ADENDA No. 1

UPME 06-2021

SELECCIÓN DE UN INVERSIONISTA Y UN INTERVENTOR PARA EL DISEÑO, ADQUISICIÓN DE LOS SUMINISTROS, CONSTRUCCIÓN, OPERACIÓN Y MANTENIMIENTO DE LA NUEVA SUBESTACIÓN CARRETO 500 kV Y LÍNEAS DE TRANSMISIÓN ASOCIADAS

FIGURA 2
ESQUEMA UNIFILAR DIAGRAMA UNIFILAR 500 kV

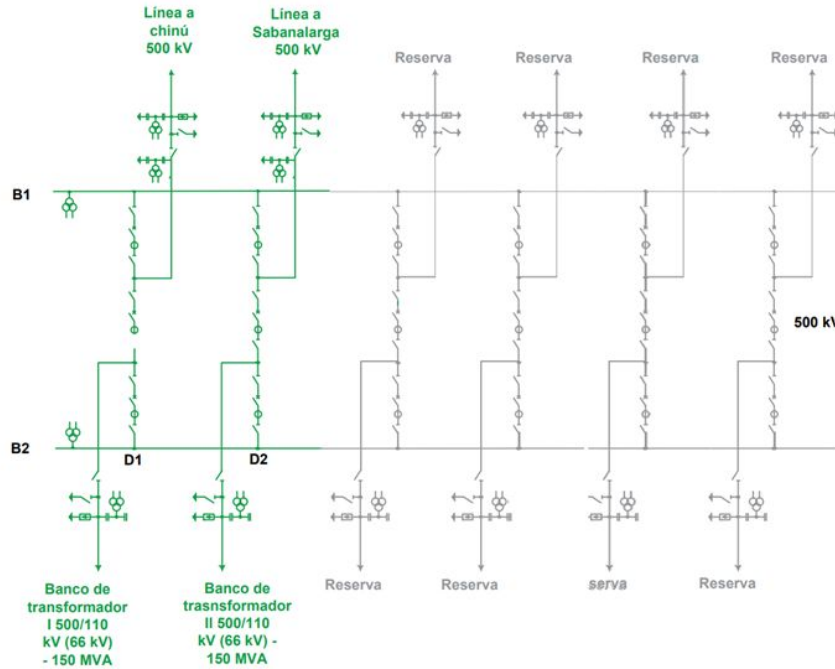
10. **Modificar el diagrama unifilar de figura 2, la cual quedará de la siguiente manera:**
